监理通知单

工程名称：陕西德仕汽车部件（集团）有限责任公司屋顶分布式光伏发电项目

编号：008

事由：质量问题整改通知单

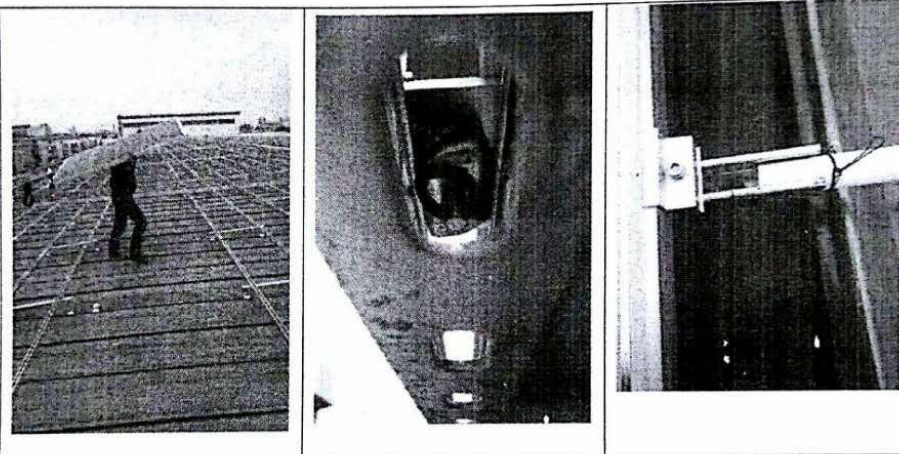
内容：2017年10月30日现场巡视发现以下问题。

- 1、组件中压边压底部压块安装角度不对压接不实易造成组件滑落。
- 2、穿线管安装非图纸设计螺纹管，现场采用PVC管并且长度不够。
- 3、现场组件分散时发现单人扛板以损坏组件，当场制止，因单人扛板造成组件你方全责。

以上问题需当天改正，安排到施工负责人传达到每个施工人员，使每个施工人员注意施工要点，整改后报我部验收如下部在发现类似情况将对你部经济考核。
